VYSVĚTLENÍ A DOPLNĚNÍ ZADÁVACÍ DOKUMENTACE

č. 4 a č. 5

Rekonstrukce a statické zajištění ZŠ a MŠ Prušánky

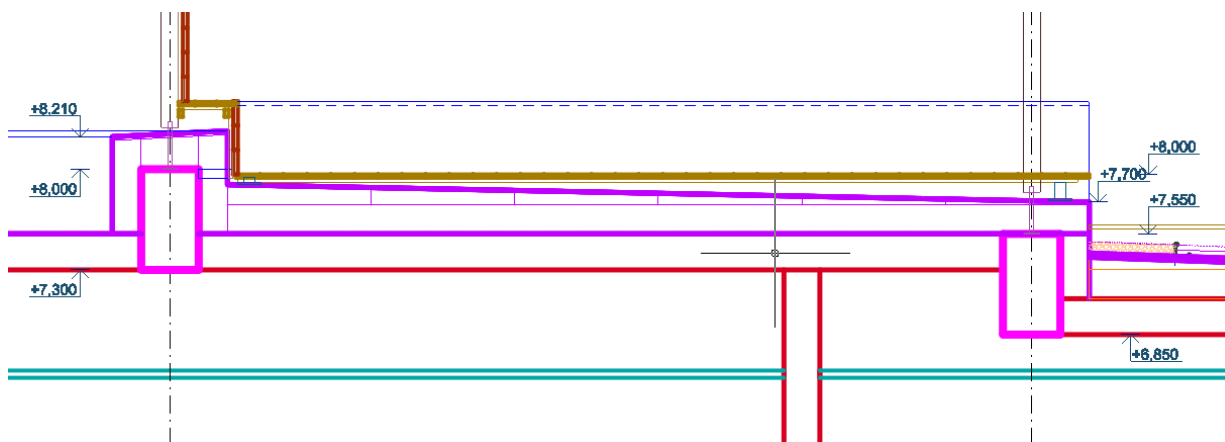
8) Hliníková a dřevěná pergola nemá podrobnější specifikaci ani výkres. Typ pergoly, zastřešení (lamely?), bioklimatická pergola, RAL, ukotvení apod. Žádáme o upřesnění.

Ad 8) Byla uvažována dřevěná pergola, kotvení pomocí patních patek sloupků 110×110×4 mm a šroubů M24 s přivařenou maticí (žárově zinkováno) s nastavitelnou výškou až do 330 mm, které budou kotveny do nosné železobetonové konstrukce. Při realizaci bude nutné provést úpravy, protože konstrukce má dvě výškové úrovně – viz obrázek.
